**Oggetto : S.C.I.A. n. 2279 del 21.03.2014 " REALIZZAZIONE DI OPERE
EDILIZIE - INTEGRAZIONE A PERMESSO A COSTRUIRE //**

Oggetto : S.C.I.A. n. 2279 del 21.03.2014 " REALIZZAZIONE DI OPERE
COSTRUIRE

VARIANTE IN C.O.
COSTRUZIONE DI UN FABBRICATO
IN LOCALITA' CAMPOCECERE - VIA ALDO MORO
Foglio 14 part.lle 1579 - 1580

PIANTA PIANO SOTTOTETTO
Scala 1:100

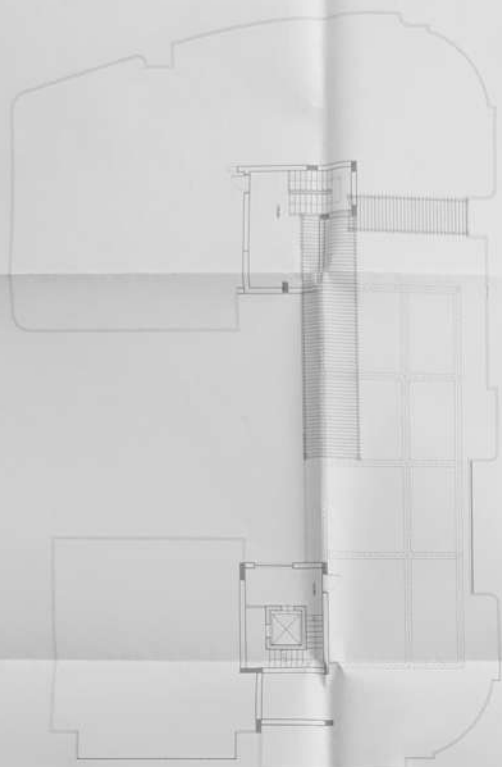
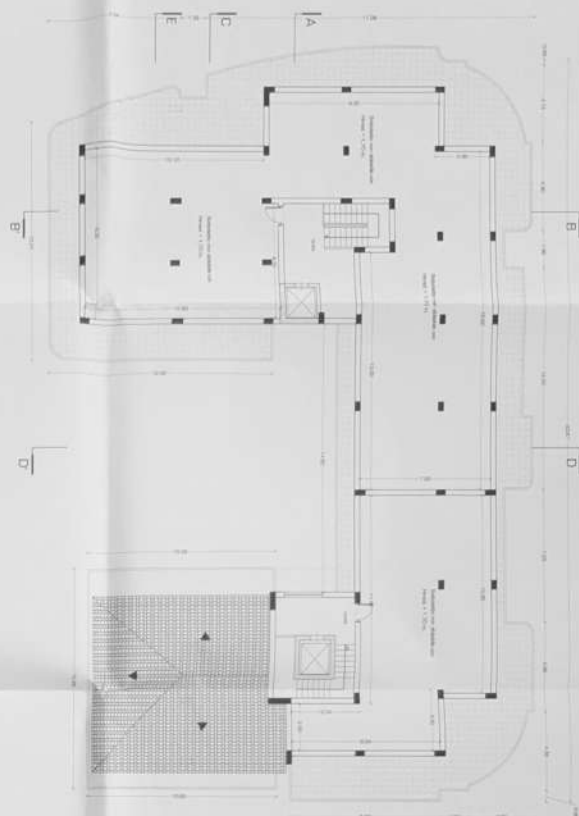
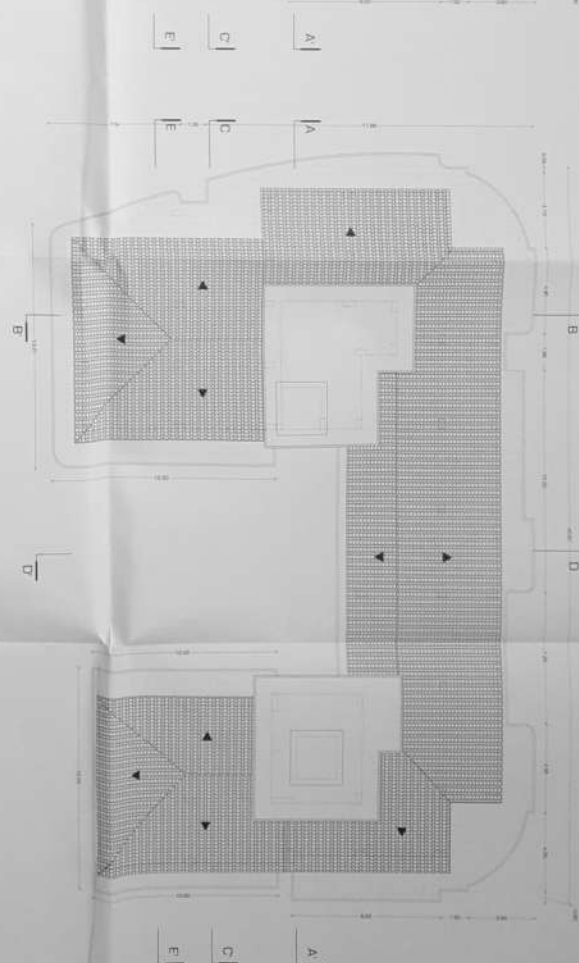
- 7) Che sono progettate variazioni all'impalcato di copertura in riferimento alla forma, alla destinazione d'uso e di conseguenza ai carichi di esercizio, con previsione in progetto di strutture *tipo frangisole* non meglio definite per materiali , quote e dimensioni, in sostituzione dell'ampio tetto a falde, in pratica si sostituisce la copertura a falde inclinate con un tetto piano più delle sovrastrutture;
